ORD: N° 1602/549 /2019
ANT.: ING. DOM N° 102/2019.
MAT.: REMITE ACTA DE RECHAZO.
UBICACIÓN: BOSQUES DE ARAUCO N° 1218.
ROL: 1552-13.

A través del ING. DOM N° 102/2019 de fecha 11.04.2019 se ha solicitado la aprobación de "Recepción Definitiva de Permiso de Edificación" para la propiedad ubicada en **BOSQUES DE ARAUCO N° 1218**, con destino **HABITACIONAL**.

INFORME DE VISITA RECEPCIÓN DEFINITIVA.

ANTEJARDIN DESDE EL EXTERIOR

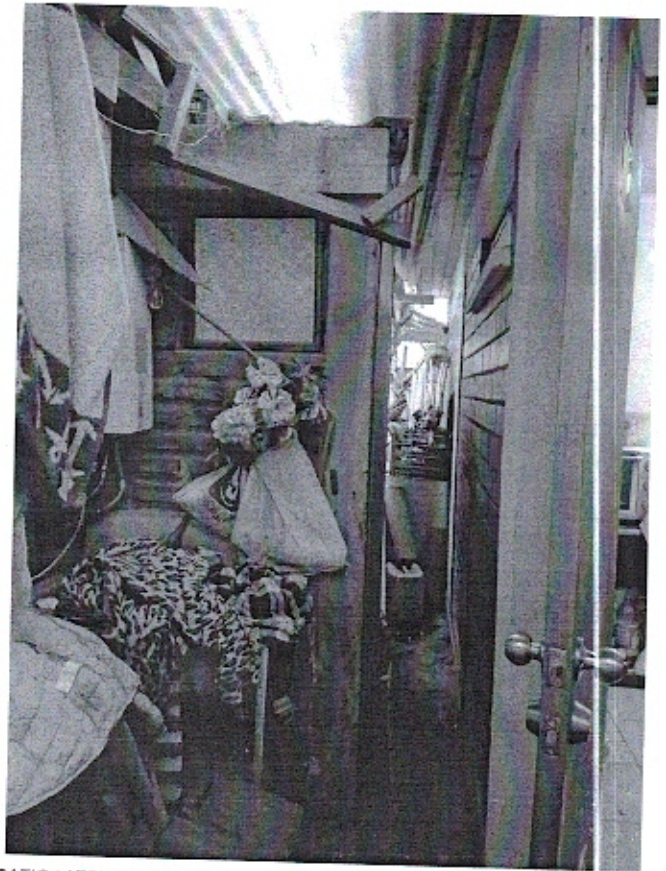
- Lo construido no se condice con lo graficado en la planimetría del Permiso de Edificación aprobado N° 108/2019 para la propiedad, debido a que la disposición de los recintos se encuentra invertida (situación espejo)
- Se observa una edificación preexistente, no declarada en la presentación de la Solicitud de Recepción Definitiva Parcial, ubicada el patio de la propiedad adosada hacia los deslindes sur y poniente.
- Se observan en el antejardín (entre la línea oficial y la línea de edificación), edificaciones que no corresponden a lo aprobado en el Permiso de Edificación a recepcionar, consistente en una cubierta de estructura de madera.

PLANTA DE EMPLAZAMIENTO
 esc. 1:100

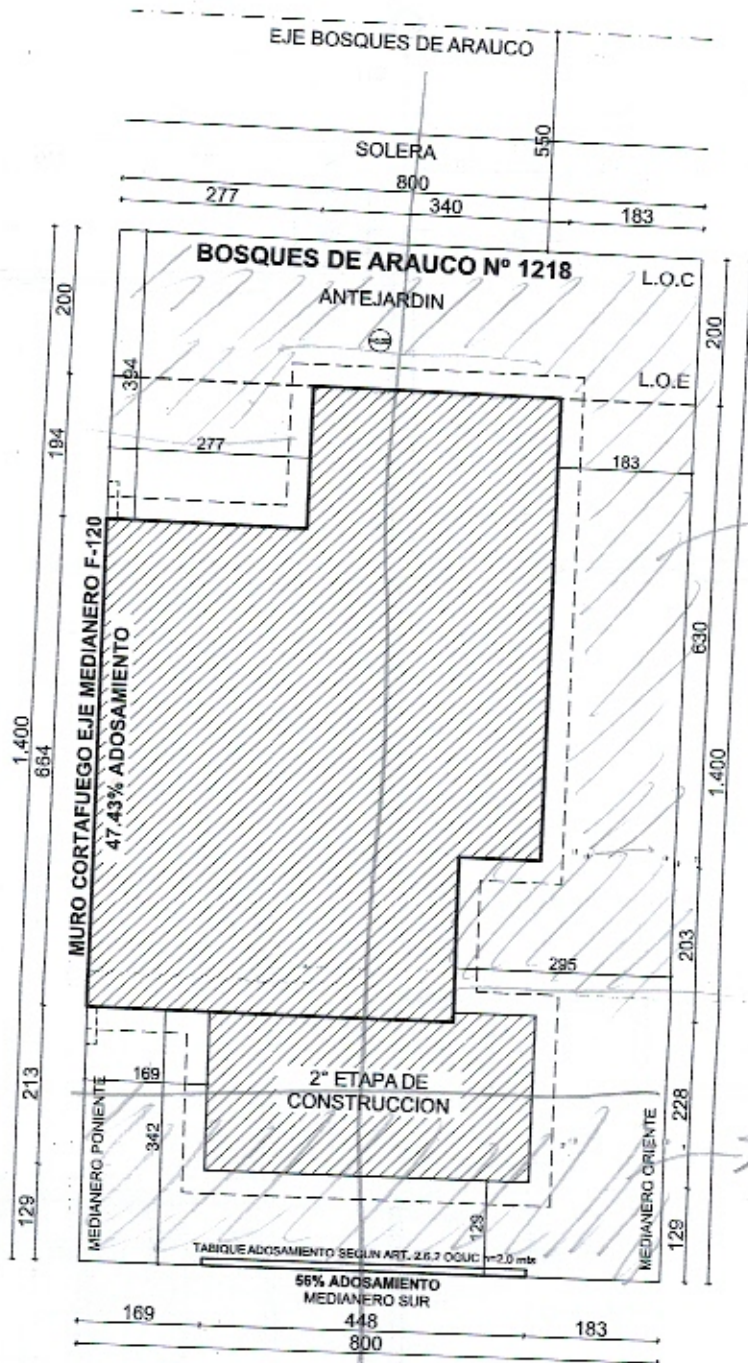
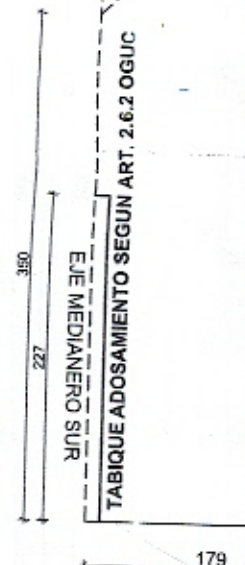
→ COLT

→ COMP
 2 PISOS

EN ESPEJO

debe presentarse U.P. y solicitar R.F. Parcial
